Je tiens à ajouter quelques points dans le dossier de présentation de la demande d'octroi d'une concession de forages par la société Galli Coz

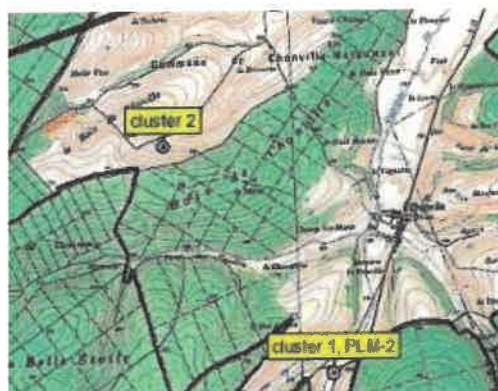
Trois maisons d'habitation dans le secteur de Morville (entre Chonville et Malaumont) sont alimentées par une eau de source provenant de deux puits car le réseau d'eau communal ne parvient pas jusqu'à elles.

Il s'agit du « cluster 2 » situé à proximité **d'une ferme, d'un gîte et du château de Morville**, lieux tous 3 habités.

Selon mes calculs le cluster serait à environ 700m/800m de la ferme.

Ces maisons habitées pourraient être impactées par les forages. Le gîte et le château subiraient en outre directement **la gêne due au bruit** de la station de forage, compte tenu de la configuration des lieux.

*J'ai utilisé des copies d'écran des cartes présentées dans le document. Elles manquent notablement de clarté ! Il n'est pas sérieux de la part du prestataire Galli Coz de mettre à la disposition des habitants, dans le cadre d'une enquête publique, des cartes dont la résolution est clairement insuffisante.*
